Betreft: **omgevingsvergunning aanvullende gegevens zaaknummer V22/48026 en V22/48027**

Bij deze ontvangt u, in reactie op uw mail d.d. 19-08-2022, de antwoorden en gegevens behorende bij het verzoek om aanvullende gegevens voor het realiseren van het plan Grote Berg 13. (V22/48026 voor het bouwen van 26 appartementen en V22/48027 aanbouw van een woning behorende bij Luciferstraat 66 aan de Grote Berg 13 te Eindhoven).

DO project: CB Nieuwsoew 27 App. a.d. Grote Berg te Eindhoven				
plan: Riolering Begane Grond	datum: 12-05-2021	gewijzigd: gewijzigd:	getekend: RRJB project nr.: 20271	schaal: 1:100 blad nr.: 1-01

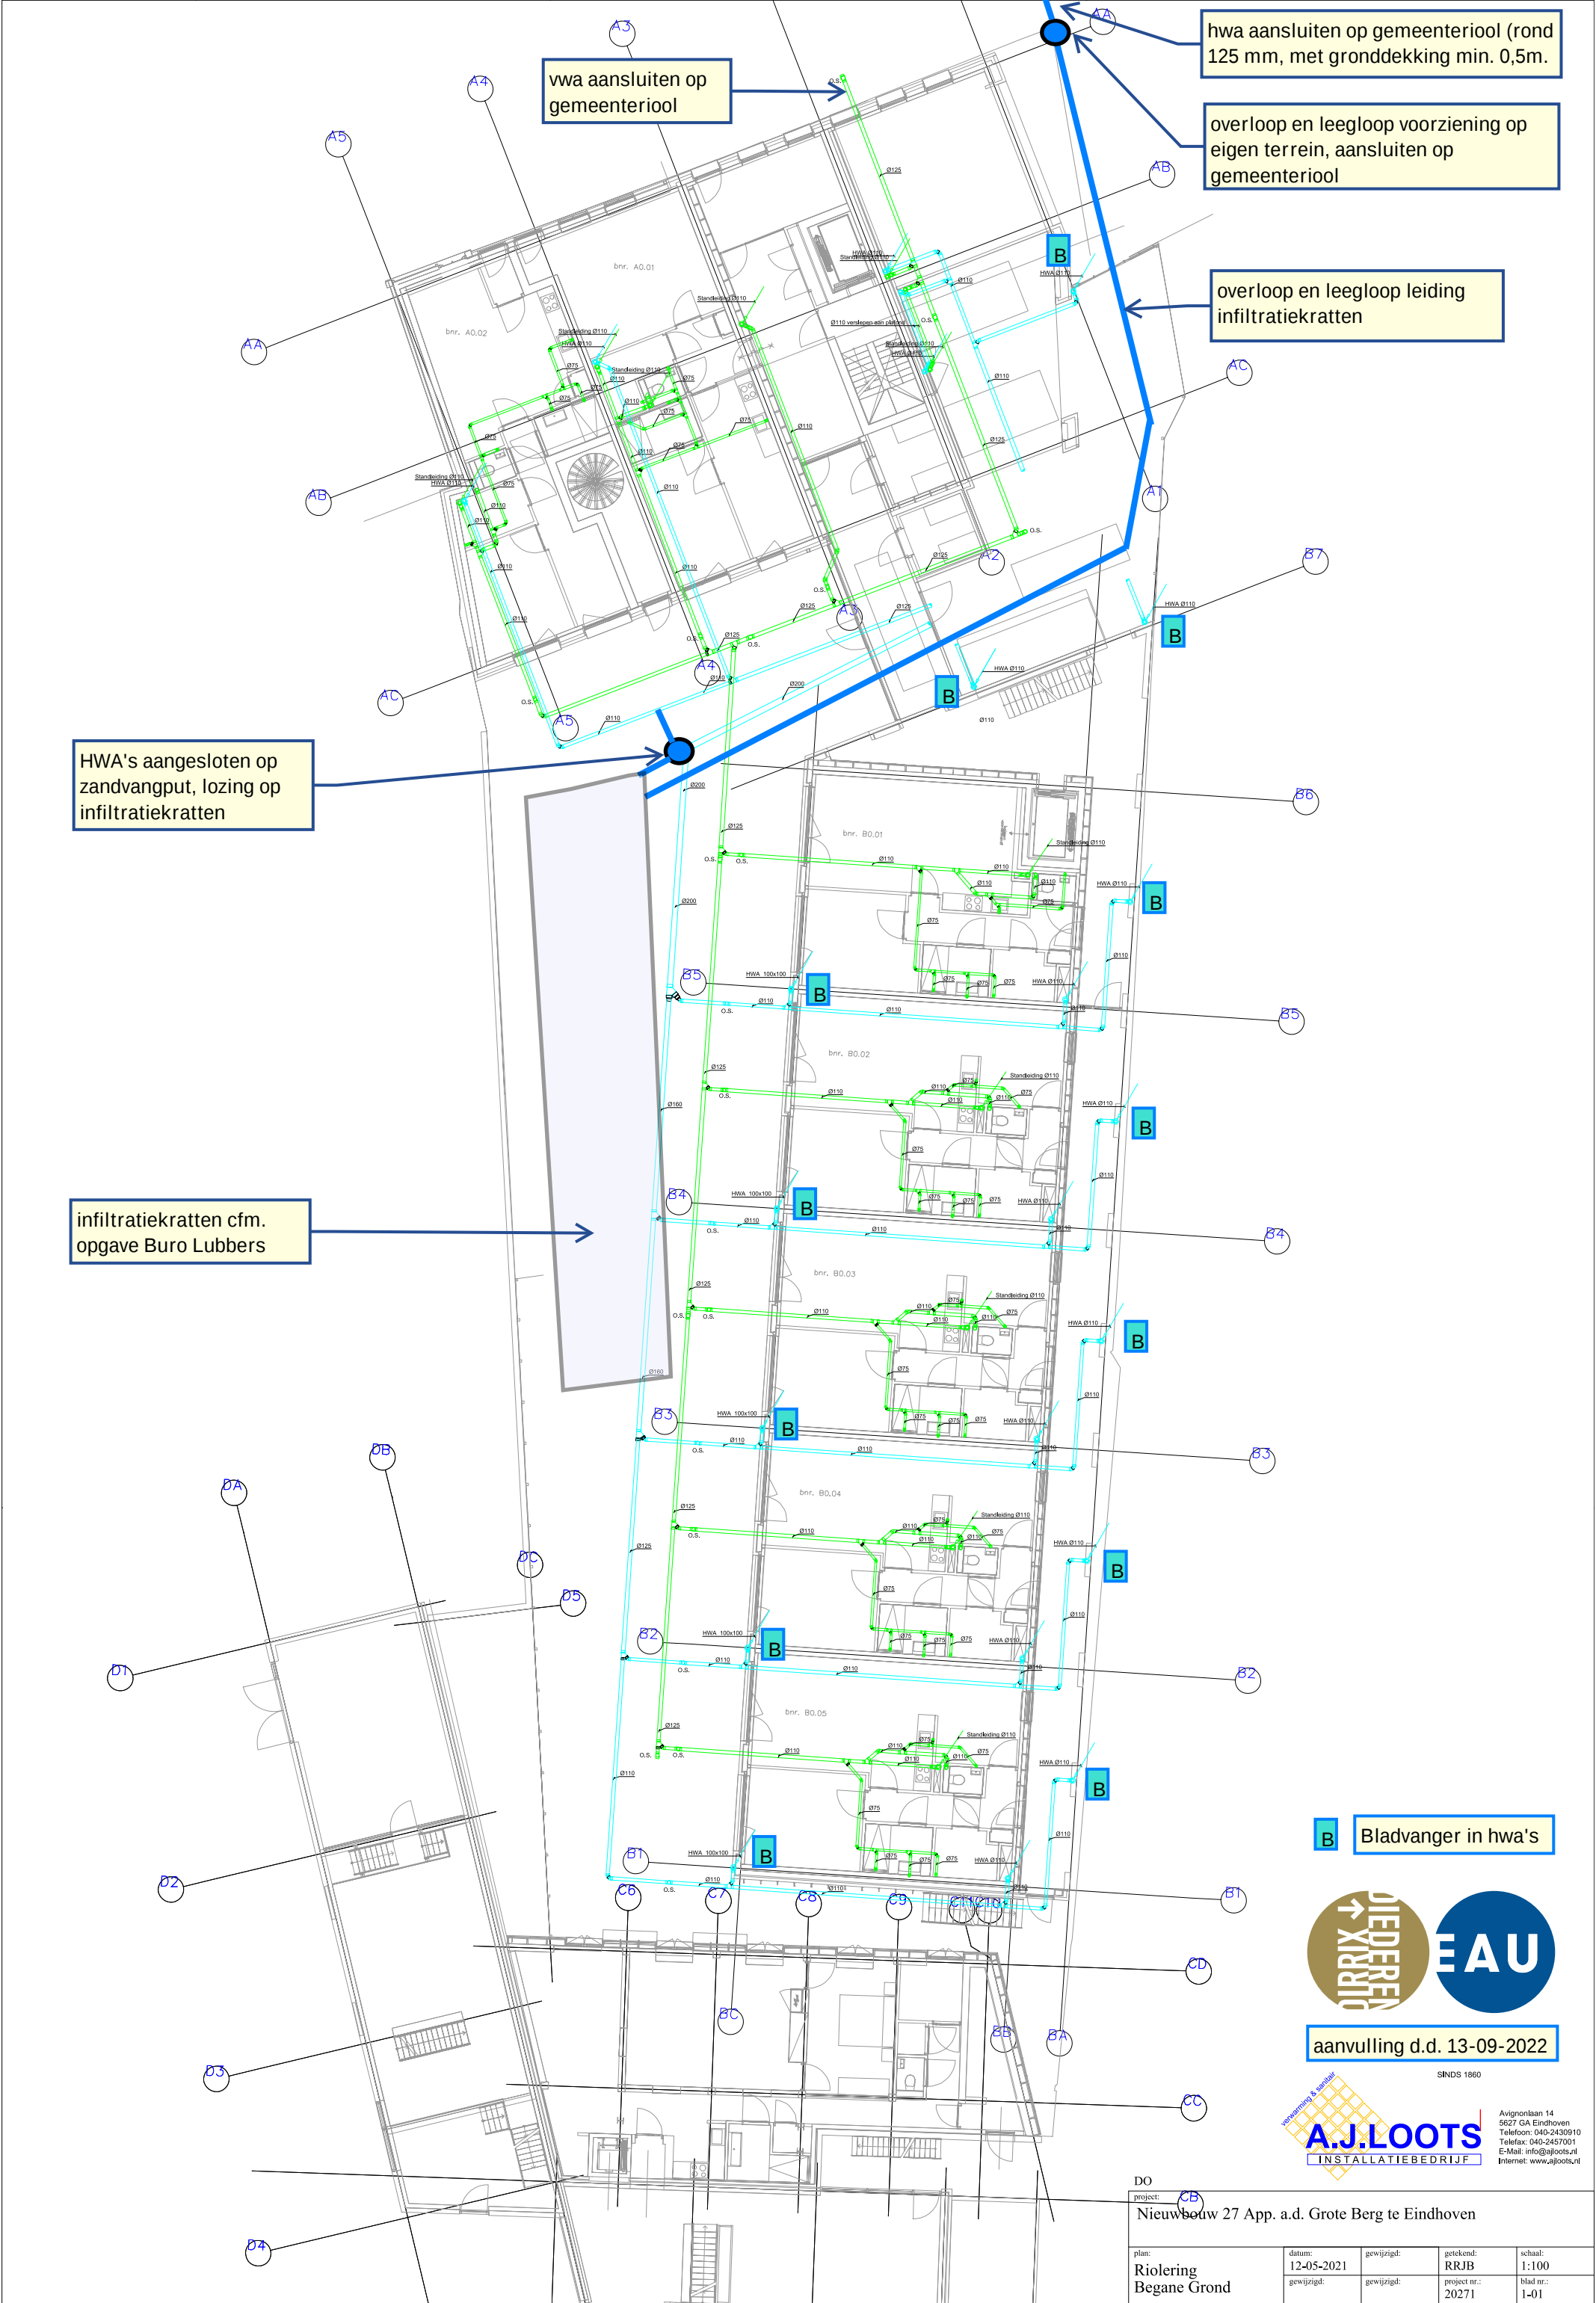
1. In bijlage O staat geen binnen onderkant buis maat van de riolering. Graag aanleveren i.v.m. toetsen aansluiting. Standaard hanteert de gemeente op de perceelgrens een diameter rond 125mm en een gronddekking van 0.50 m.

5. Aanleveren uitwerking infiltratiekratten met situatie en dwarsprofiel(met maatvoering). Hier moet duidelijk o.a. in komen wat de afstand is van de kratjes t.o.v. grondwaterstand(GHG), gevel, hoeveelheid berging en hoe het water in extreme situaties weg kan(noodoverloop). Daarnaast het toepassen van bladvangsers en een zandvang om dichtslibben te voorkomen van de kratten.

In bijlage O is de tekst met de diameter en gronddekking toegevoegd. Ten tijde van de aanvraag diende de herinrichting van de Grote Berg straat nog uitgevoerd te worden en was de riool aanlegdiepte niet bekend.. Ten overvloede is de tekst aansluiten op gemeente riool (VWA en HWA) toegevoegd. Zie bijlage W1.

De maatvoeringen van de infiltratiekratten zijn aangegeven in de plattegrond en doorsnede tekening. De GHG dient nog vastgesteld te worden. De hoeveelheid waterberging is 42m3 conform de rekentool. Zandvangsers en noodoverloop zijn aangegeven op tekening. Principe bladvangsers is aangegeven in detailtekening. Zie bijlagen W1 t/m W8.

Project Grote Berg Eindhoven
Fase DO
Onderdeel plankaart begane grond
Datum september 2022
Schaal 1:200
Projectnr. 1904
Tekeningnr.

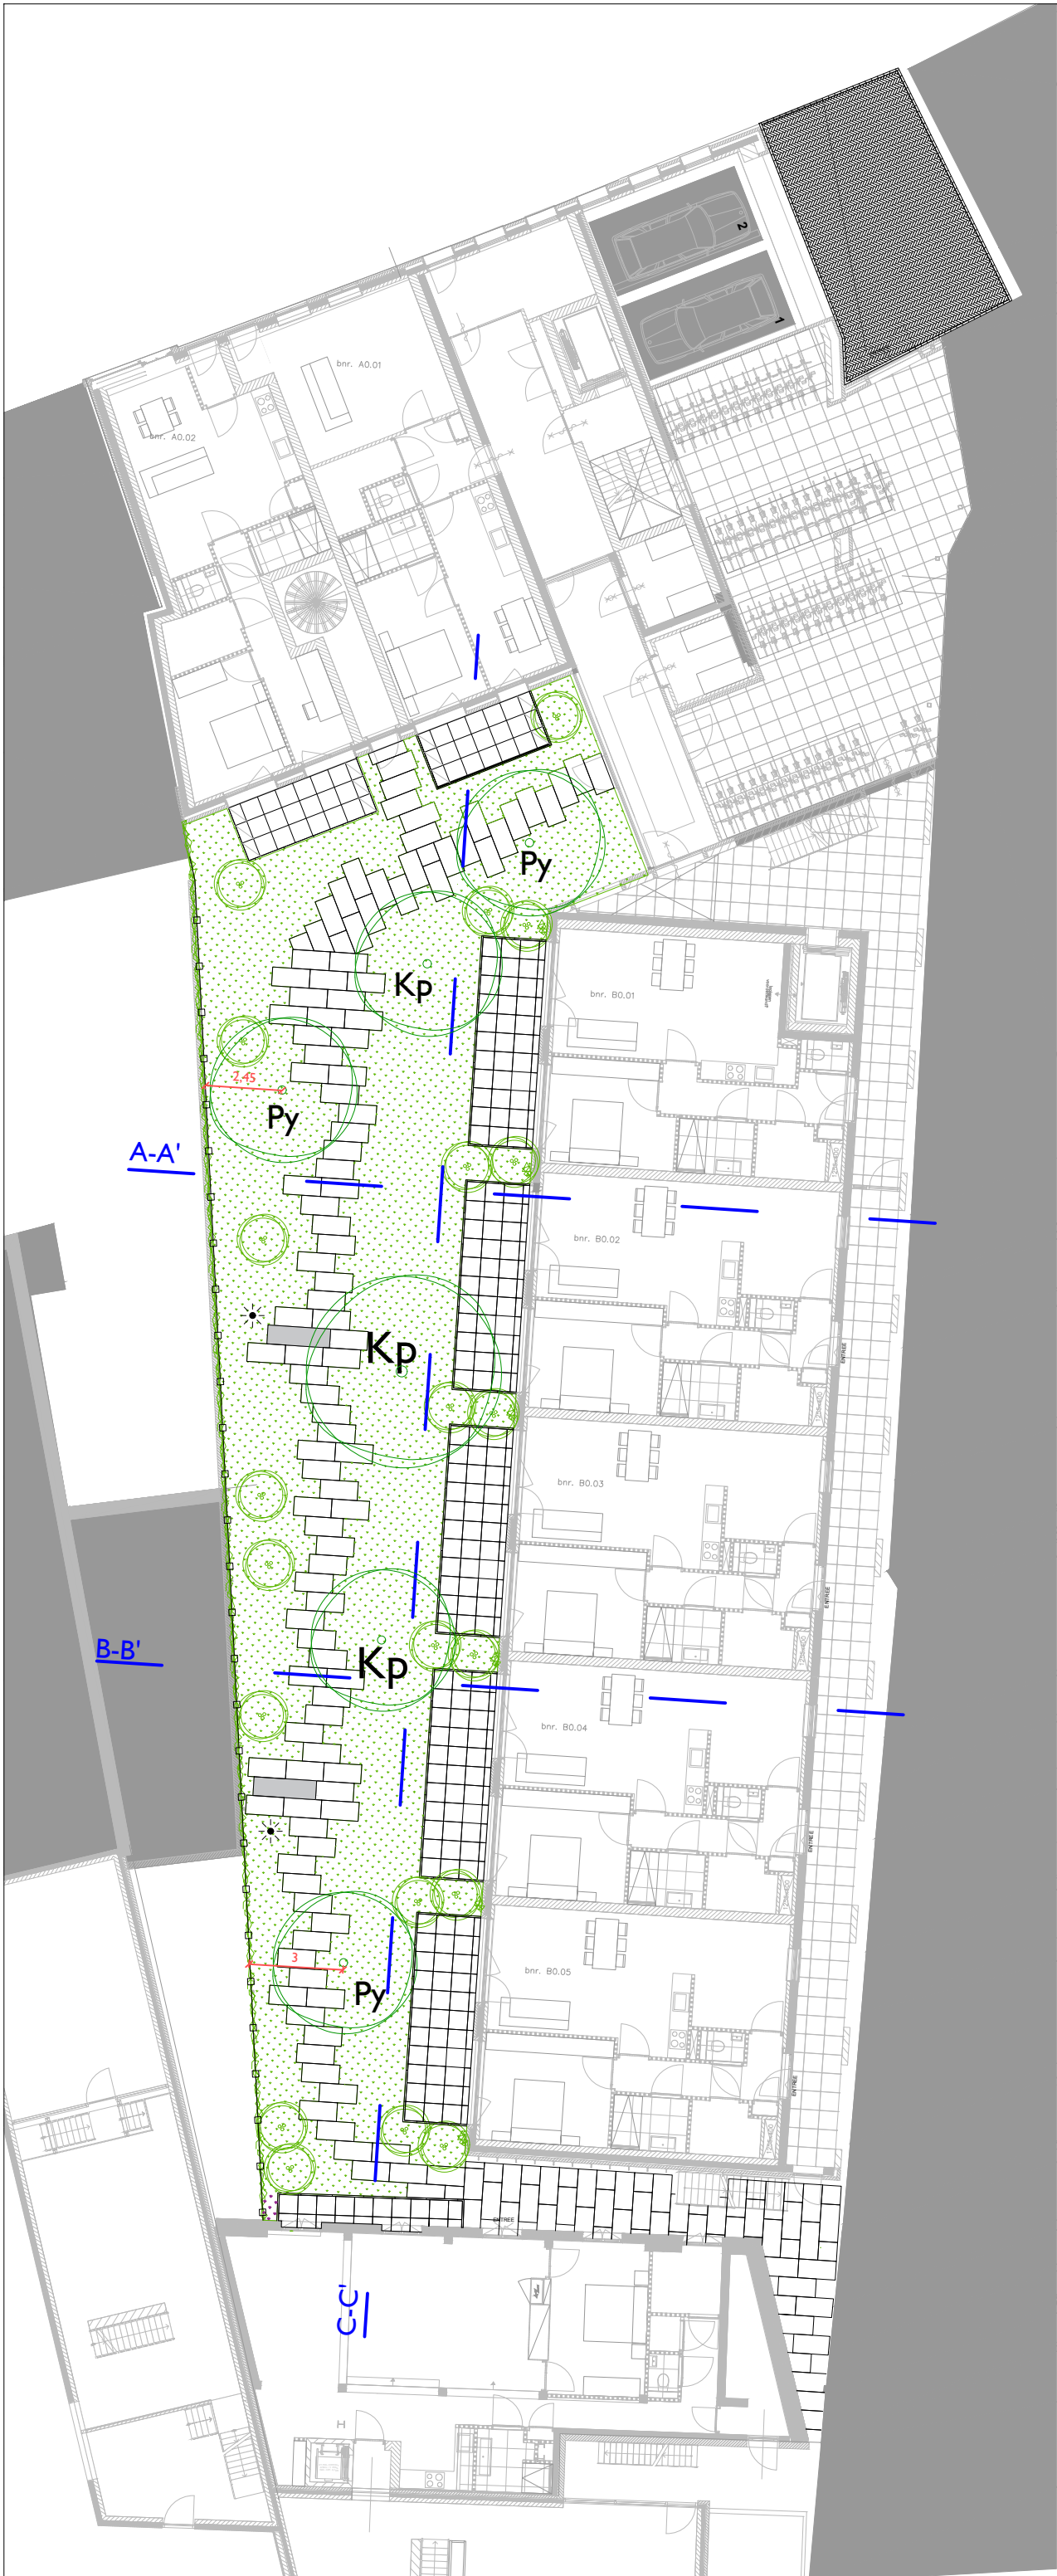
2. In bijlage Q staan infiltratiekratten dicht op de gevel ingetekend. Wij adviseren om infiltratiekratten minimaal 2 meter vanaf de gevel te plaatsen om optrekkend vocht te voorkomen. Graag aanpassen.

De infiltratiekratten zijn nu allemaal in de binnentuin gesitueerd op voldoende afstand van de gevels. Hierdoor zijn er wat bomen verschoven zodat ook de plankaart is aangepast. Zie bijlagen W1 t/m W8..

Systeemopbouw "Sedumtapijt" Lichtgewicht 30 liter waterbuffering met Fixodrain® XD 20

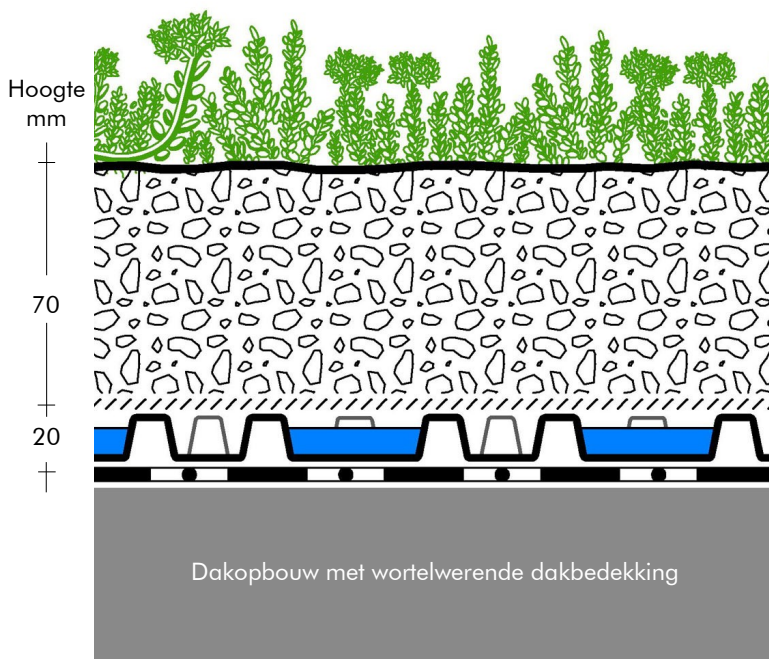
3. Graag ontvangen wij de opbouw/technische specificaties van het groene duurzame dak en dat de waterberging voldoet aan 30mm per m2.

Zinco met systeemopbouw Sedumtapijt met waterberging 30 liter/m2 is toegevoegd. Zie bijlage W8.
